泊発電所 3 号炉審査資料	
資料番号	資料 8
提出年月日	令和5年1月31日

泊発電所 3 号炉 防潮堤変更に伴うモニタリングポストへの 影響について

令和5年1月31日
北海道電力株式会社

防潮堤による計測への影響(1/5)

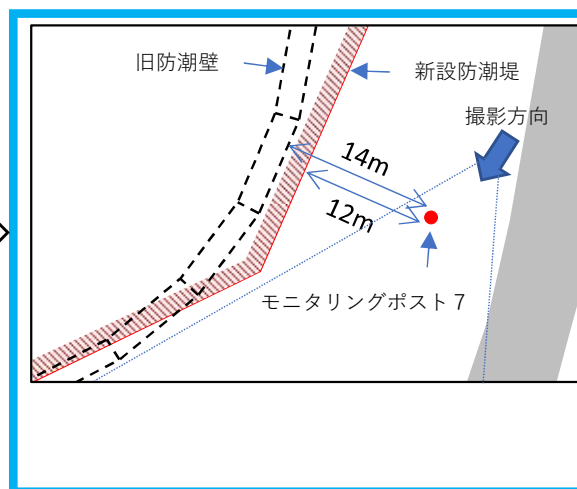
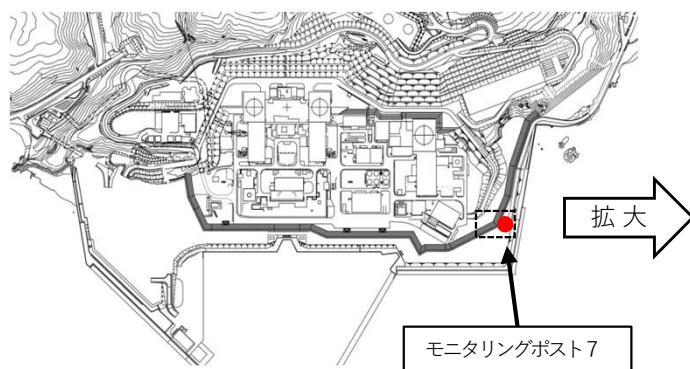
「モニタリングポストについて、津波による漂流影響、防潮堤設置による計測への影響について整理すること。」

- 旧防潮壁設置によるモニタリングポスト観測への影響を確認した。設置の前後1年間での年間平均値は、設置前（平成24年）37.5 nGy/hに対し，設置後（平成26年）38.1nGy/hであり，ほとんど変動がないことを確認している。
- 新設防潮堤とモニタリングポスト7の距離は旧防潮壁より若干近づく（2m程度）ものの，12m程度の距離がある。

上記より，新設防潮堤設置によるバックグラウンドへの影響は小さいと考えられる。

また，海側に設置する可搬型モニタリングポストについては平常時の観測は行っておらず，本項目の検討の対象外。
